Determinazione n. 527 del 19/04/2024

OGGETTO: DITTA ROCKOLORS S.R.L. - PROGETTO RELATIVO AD IMPIANTO DI RECUPERO RIFIUTI SPECIALI NON PERICOLOSI R5/R13 PER UNA QUANTITÀ SUPERIORE A 10 TON/GIORNO DA REALIZZARSI IN LOC. VIA FERMI 30 COMUNE DI CAGLI - PROCEDURA DI VERIFICA DI ASSOGGETTABILITÀ A V.I.A. DI CUI ALL'ART.4 DELLA L.R. N.11/2019 E ART.19 D.LGS. N.152/06 SS.MM.

PARERE ISTRUTTORIO

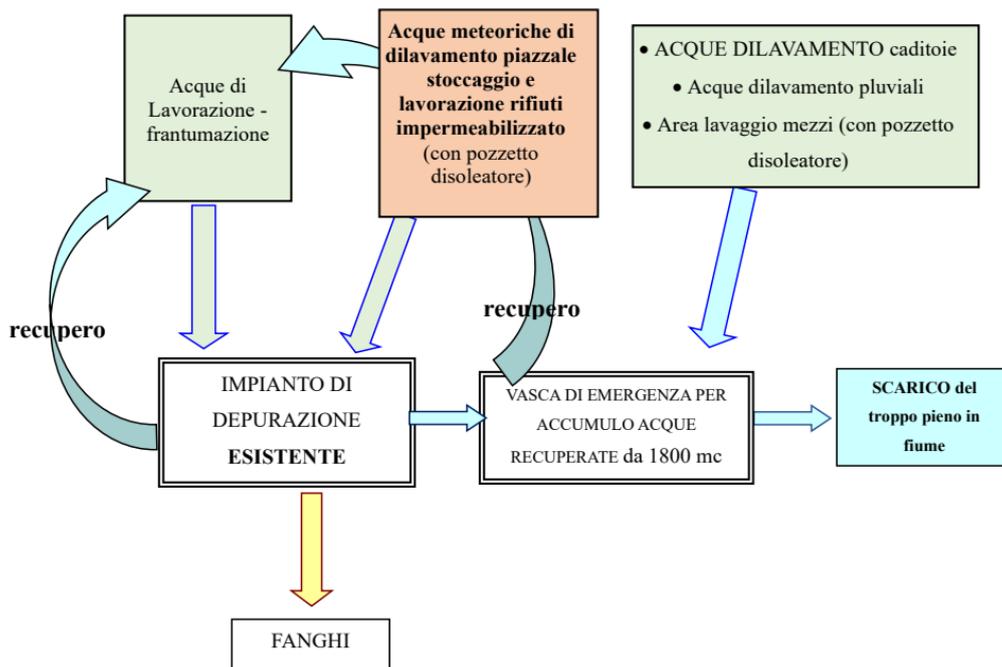
Durante il corso della presente procedura questa Amministrazione ha richiesto in data 14/07/2023 chiarimenti alla ditta riguardo la sicurezza dell'impianto in termini di accessibilità dall'esterno, chiedendo al proponente di dimostrare la presenza di recinzioni perimetrali tramite elaborati grafici/foto e dichiarare l'impossibilità da parte di persone non autorizzate ad accedere allo stabilimento.

In data 27/07/2023 questa Amministrazione ha effettuato poi un sopralluogo verificando l'effettiva mancanza di recinzioni perimetrali in alcuni punti; sentita la ditta in merito, in stessa data, è stato chiarito che le

In fase di consegna documentazione integrativa, datata 13/09/2023, il proponente ha dato seguito alla richiesta di chiarimenti formulata da questo Ente dichiarando che durante l'orario di lavoro l'ingresso nello stabilimento è controllato dall'ufficio pesa che ha la visuale idonea per controllare l'ingresso di persone non autorizzate, mentre nelle ore di chiusura non permette l'accesso nello stabilimento di persone non autorizzate attraverso cancelli e recinzioni fisse e provvisorie, ribadendo che sono stati avviati lavori di modifica alle recinzione ed ai cancelli per l'ampliamento dei percorsi stradali interni ed allegando la "TAV.10 piante recinzioni percorsi", dalla quale si evincono in planimetria i cancelli e le recinzioni attuali oltre ai cancelli e le recinzioni in fase di realizzazione, senza collegare la documentazione fotografica.

Al fine di garantire idonea sicurezza in termini di accessibilità dall'esterno da parte di persone non autorizzate ad accedere allo stabilimento di gestione rifiuti della Ditta ROCKOLORS srl, si ritiene necessario prescrivere la realizzazione delle perimetrazioni (cancelli e recinzioni) così come rappresentate planimetricamente nella "TAV.10 piante recinzioni percorsi" unitamente ad idonea cartellonistica di divieto di accesso di persone non autorizzate, consegnando almeno 30 giorni prima dell'avvio delle attività in progetto una documentazione fotografica, con annessa planimetria indicante i punti di scatto fotografici, di tutto il perimetro d'impianto.

- realizzare le perimetrazioni (cancelli e recinzioni) così come rappresentate planimetricamente nella "TAV.10 piante recinzioni percorsi" unitamente ad idonea cartellonistica di divieto di accesso di persone non autorizzate;

- una documentazione fotografica, con annessa planimetria indicante i punti di scatto fotografici, di tutto il perimetro d'impianto dedicata al rispetto delle perimetrazioni (cancelli e recinzioni) così come rappresentate planimetricamente nella "TAV.10 piante recinzioni percorsi" e prescritte al punto precedente;
